บันทึกเพิ่มเติมแนบท้ายสัญญาจ้าง เลขที่ ๑๕/๒๕๕๘

บัดนี้ คณะวิทยาศาสตร์ มีความประสงค์ขอเปลี่ยนแปลง แก้ไข เพิ่มเติม งานปรับปรุงห้องบรรยาย STB-๓๐๒ ชั้น ๓ อาคารสถิติ ทำให้มีงานเพิ่ม-ลด ตามรายละเอียดและแบบรูปรายการ จำนวน ๕ แผ่น ดังนี้ :-

เรื่อง ขออนุมัติเปลี่ยนแปลง แก้ไข เพิ่มเติม งานปรับปรุงห้องบรรยาย STB-๓๐๒ ชั้น ๓ อาคารสถิติ
เรียน คณบดีคณะวิทยาศาสตร์

แปลนพื้นที่ 3 (เดิม) ห้อง STB-302.

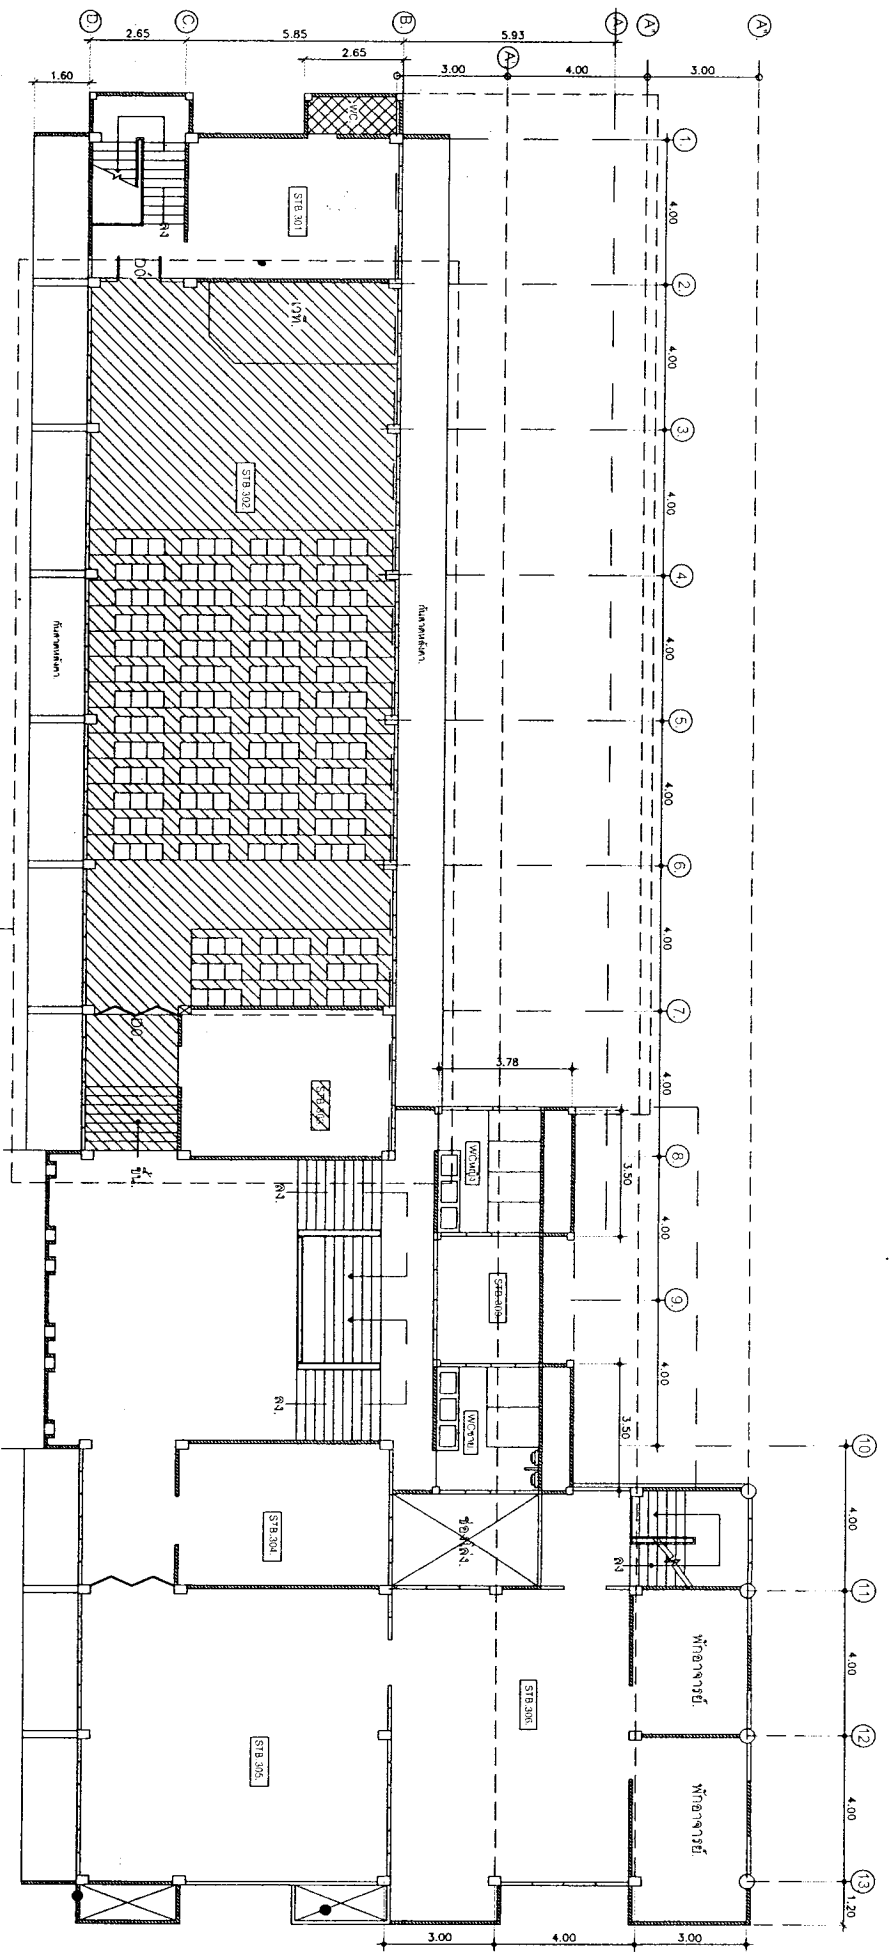
ลำดับ	รายการเดิม	จำนวน	เปลี่ยนแปลงแก้ไขใหม่	จำนวน	เงินเพิ่ม	เงินลด
๑	ติดตั้งผิวพื้นกระเบื้องยางหนา ไม่น้อยกว่า ๒.๕ มม.หน้าบันได	๓๐ ตรม.			-	๑๔,๕๐๐.-
๒	จุ่มยางกันลื่นหน้าบันได	๒๗ เมตร			-	๕,๕๐๐.-
๓	งานซ่อมแซมฝ้าเพดานไม้ ระแนง	๑๕๐ ตรม.	ติดตั้งฝ้าเพดานยิปซัมบอร์ดหนา ๘ มม. ชนิดมีพรอยกันความร้อนผิวฉาบเรียบ โครงเหล็กชุบสังกะสี ห้อง STB-๓๐๑ และห้องบรรยาย STB-๓๐๒	๗๐ ตรม.	๒๓,๘๐๐.-	๕๕,๐๐๐.-
๔	ติดตั้งวงจรไฟฟ้าพัดลมใหม่โดย ใช้พัดลมของเดิม	๑ ชุด				๔๕๐.-
๕			งานขอบคิ้วไม้จริงรอบฝ้าเพดานส่วนที่ กรุยิปซัมบอร์ดพร้อมทาสีขนาดไม่ต่ำ กว่า ๒ นิ้ว	๕๑ เมตร	๔,๘๙๖.-	-
๖			งานรื้อถอนบานประตูของเดิม ประตู ทางเข้าหลักด้านหน้าห้องบรรยายและ ประตูออกด้านหลังห้องบรรยาย STB-๓๐๒	๒ ชุด	๒,๐๐๐.-	-
๗			งานติดตั้งบานประตูใหม่ทางเข้าหลัก เป็นบานประตูอลูมิเนียมสีชา หนา ๑.๕ มม.บานสวิงคู่กระจกใสหนา ๖ มม. และบานติดตายด้านข้าง ขนาดโดยรวม ๒.๘๐x๑.๙๐ เมตร	๑ ชุด	๓๘,๐๐๐.-	-

DO, DO = ประตูบานไม้โอ๊คยางแดงเดิม.

แปลนพื้นที่ 3. (ใหม่) ห้อง STB-302.

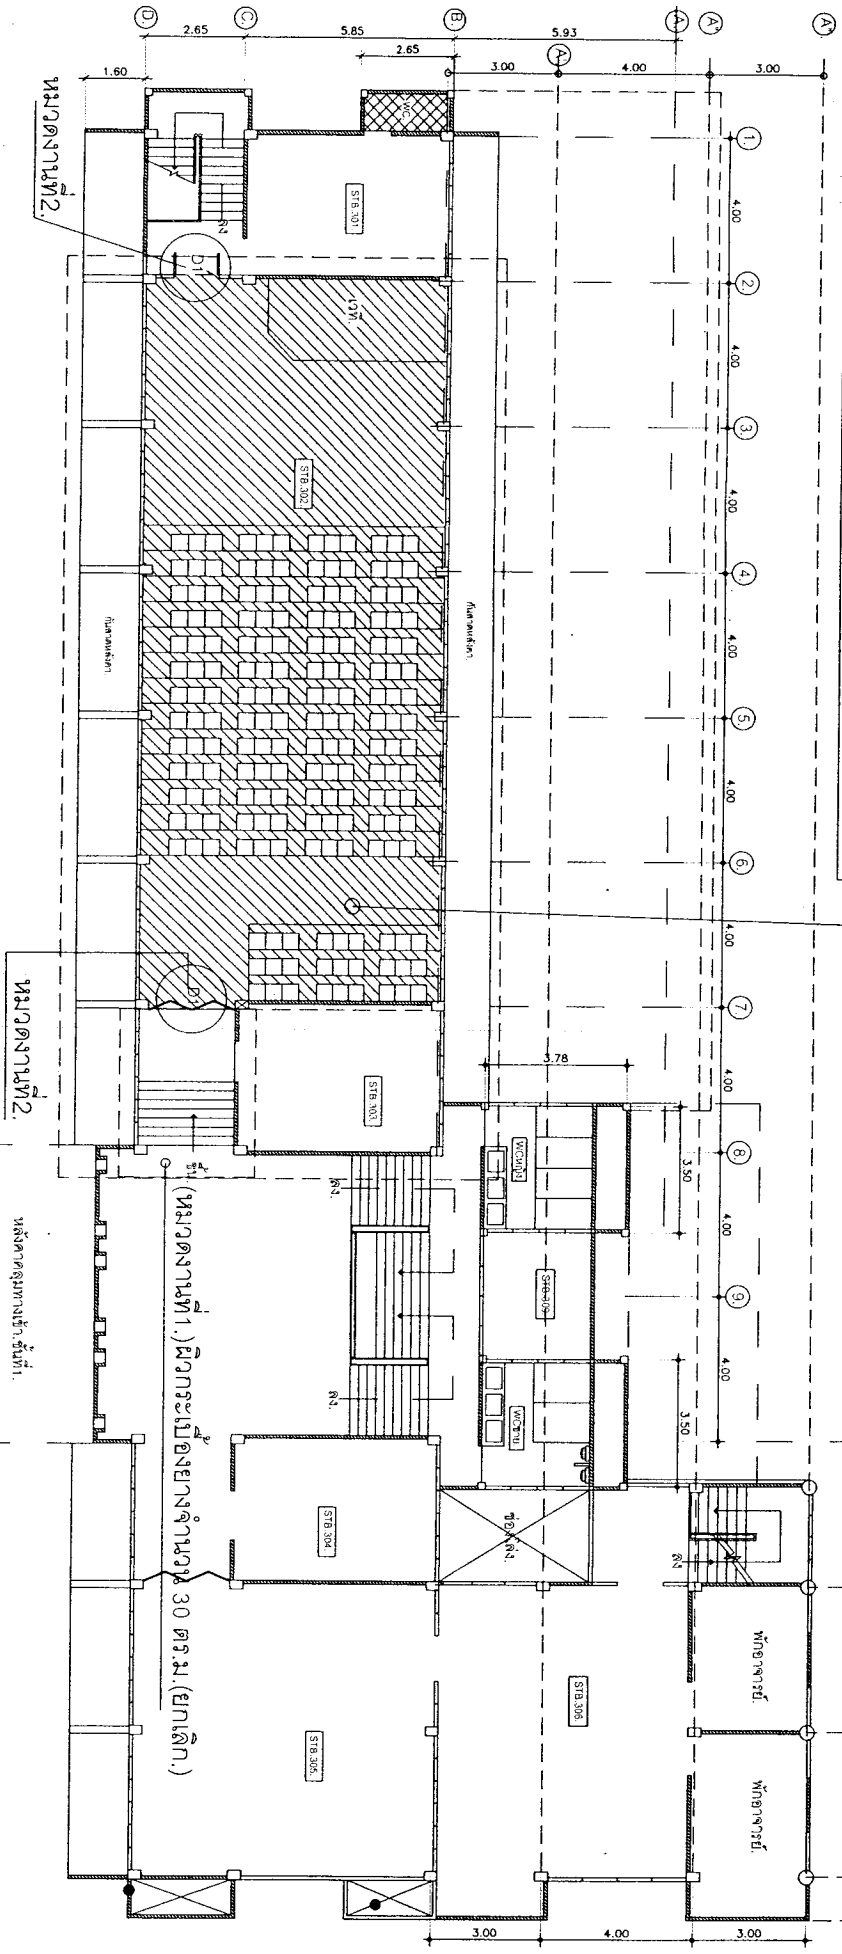
(หมวดงานที่ 1.) = ขอบเขตพื้นที่การปฏิบัติงานบริเวณบ่อขยะใหม่.
(หมวดงานที่ 2.) D1, D1 = ประตูบานกระจกใส (จัดทำใหม่).
